## **Parc éolien des Puyats II**

**Mémoire en réponse à l'avis de la Mission Régionale  
d'Autorité environnementale du Grand Est**

**Réponse à l'avis n° 2023APGE69 du 3 juillet 2023**

Figure 1. Tracés hypothétiques du raccordement et zones Natura 2000 ZPS

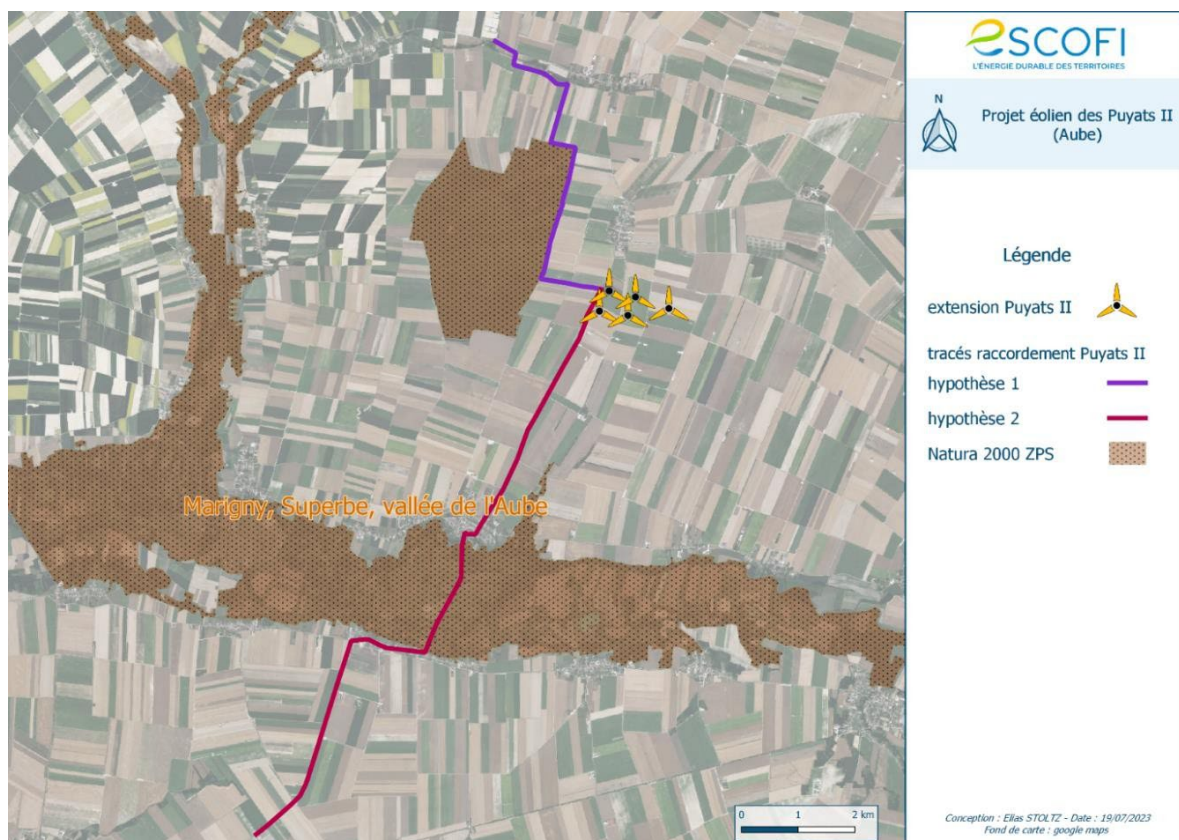
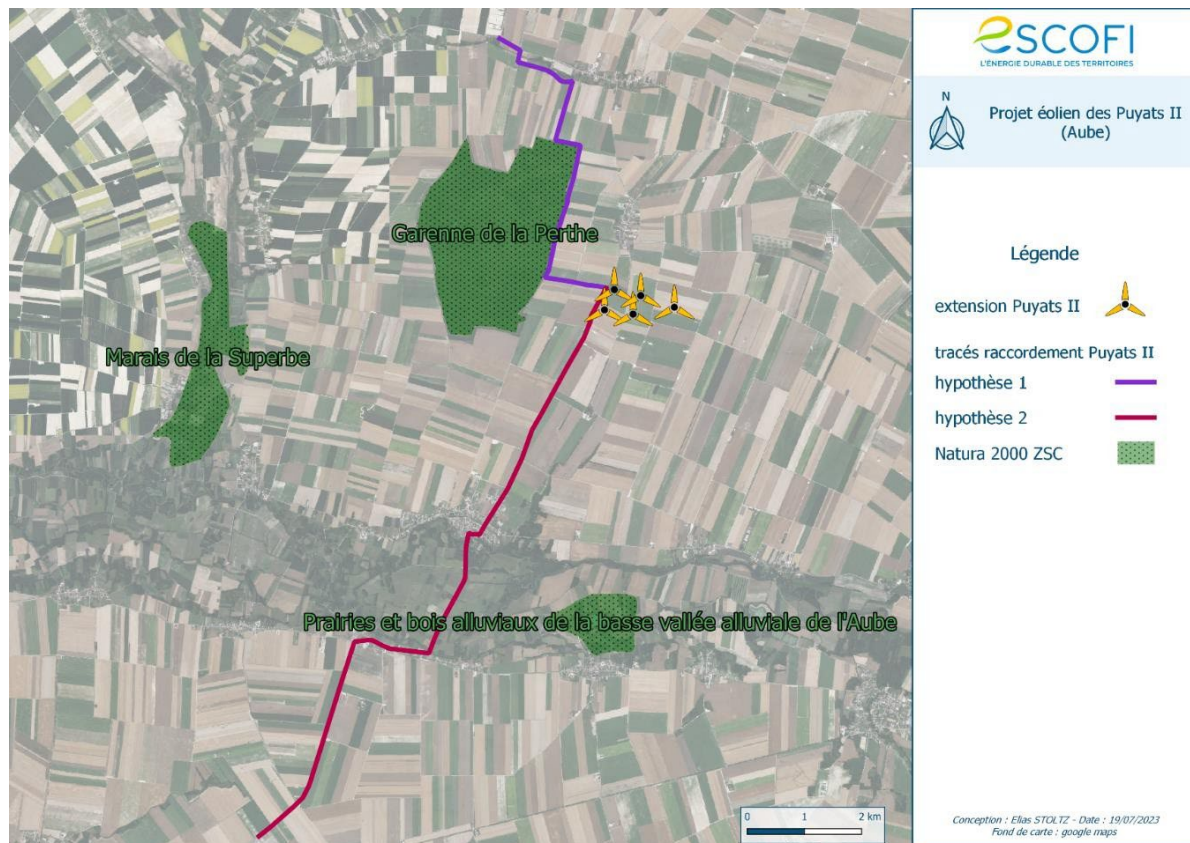
*L'Ae rappelle au pétitionnaire que le périmètre d'étude s'entend pour l'ensemble des opérations d'un projet et par conséquent, que l'étude d'impact de son projet doit apprécier également les impacts du raccordement à un poste source.*

- Raccordement hypothétique n°1 au futur poste source FAUX-FRESNAY (Figures 1, 2),
- Raccordement hypothétique n°2 au poste source MERY-SUR-SEINE (Figures 1, 2).

La première hypothèse de raccordement, d'une longueur approximative de 8,2km, passe par le nord du projet d'extension. Elle longe la **Forêt de la Perthe**, classée en tant que site Natura 2000 à la fois comme Zone de Protection Spéciale (ZPS) et comme Zone Spéciale de Conservation (ZSC). En bordure de ce zonage écologique, le tracé suit un chemin d'exploitation et ne nécessite aucun défrichage, aucun impact n'est donc attendu sur le site Natura 2000. Il est également envisageable en solution alternative de traverser le hameau de Champfleury pour s'éloigner autant que possible de la forêt de la Perthe.

La deuxième hypothèse, d'une longueur approximative de 14,7km, passe par le sud du projet d'extension. Elle traverse la **Vallée de l'Aube**, classée en tant que site Natura 2000 comme Zone de Protection Spéciale (ZPS). Dans ce zonage, le tracé emprunterait des chemins d'exploitation et des routes départementales et ne nécessitera aucun défrichage. La traversée de la rivière Aube empruntera le pont déjà existant sur la commune de Plancy-l'Abbaye. Ainsi, aucun impact n'est attendu sur le site Natura 2000.

**Le raccordement hypothétique électrique du projet éolien des Puyats II au poste source (quel que soit le poste source choisi) n'aura aucun impact significatif sur les milieux naturels.**
